**OGGETTO: Progetto di un impianto eolico composto da 7 aerogeneratori, ciascuno di potenza pari a 5,3 MW, per una potenza complessiva pari a 37,1 MW, denominato "Rosamarina", localizzato nel Comune di Lavello (PZ), e le relative opere di connessione ricadenti nel Comune di Melfi (PZ) ("Impianto Eolico").**

**Segnalazione interferenza impianto**

### Segnalazione interferenza

## INQUADRAMENTO SU ORTOFOTO

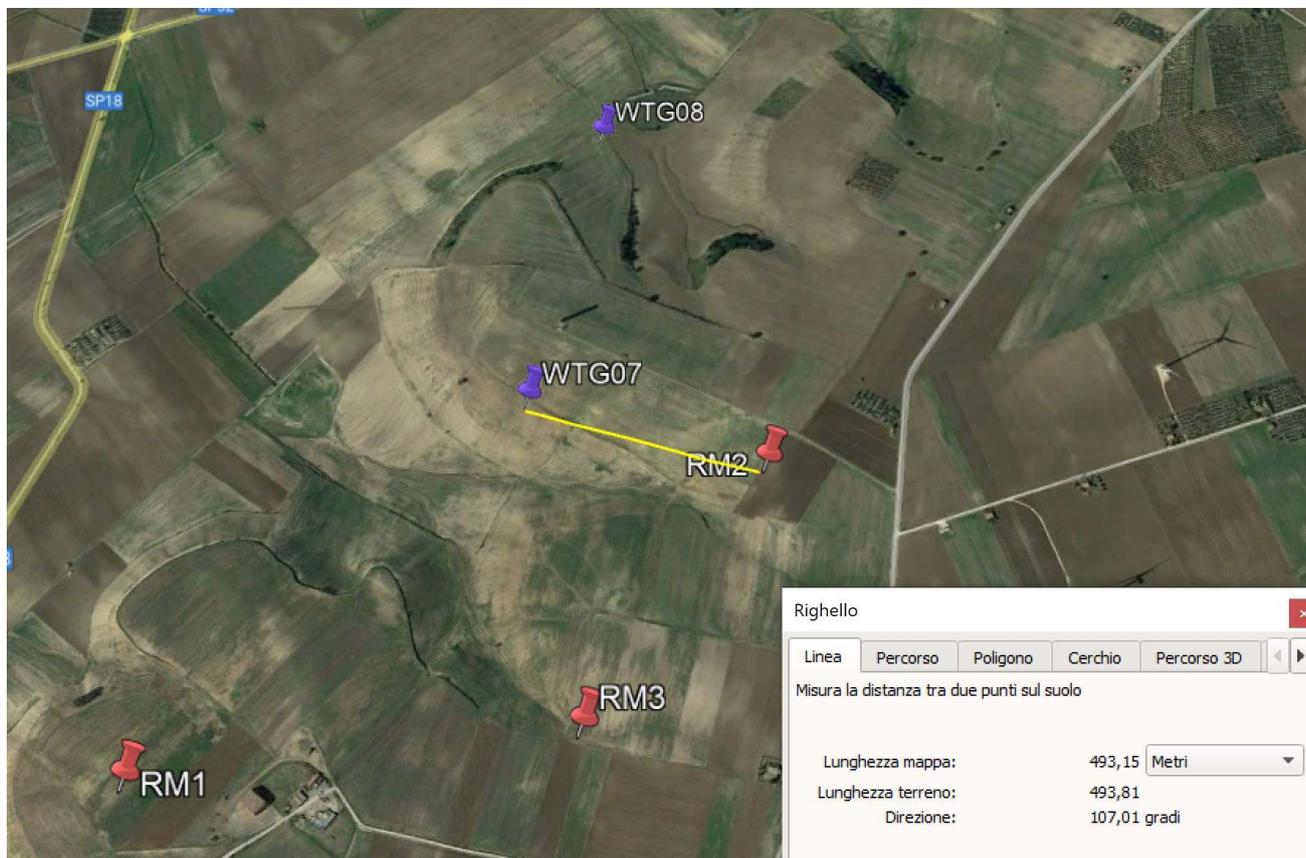
- a seguito dell’analisi del progetto presentato da Abei Energy Green Italy II S.r.l la Società ha rilevato che gli aerogeneratori di questa distano meno di n. 6 diametri dagli aerogeneratori del progetto Rosamarina, in violazione delle previsioni di cui al D.M 10 settembre 2010 “Linee guida per l’autorizzazione degli impianti alimentati da fonti rinnovabili”;

- che venga delocalizzato l'aerogeneratore identificati con la sigla WTG07, in quanto interferente con l'impianto di proprietà della Società in quanto comprometterebbe la vita utile dell'aerogeneratore identificato con le sigle RM02;
- altresì che gli altri aerogeneratori di cui al progetto della Società Abei Energy Green Italy II S.r.l conservino la distanza di almeno 6 volte il diametro dell'aerogeneratore dell'impianto colico della Società;
- di partecipare, in qualità di controinteressato, al procedimento amministrativo in corso al fine di delocalizzare gli aerogeneratori dell'Impianto Abei Energy Green Italy II S.r.l interferenti con l'Impianto Eolico Rosamarina e, comunque;
- di essere tempestivamente informata degli sviluppi del medesimo.
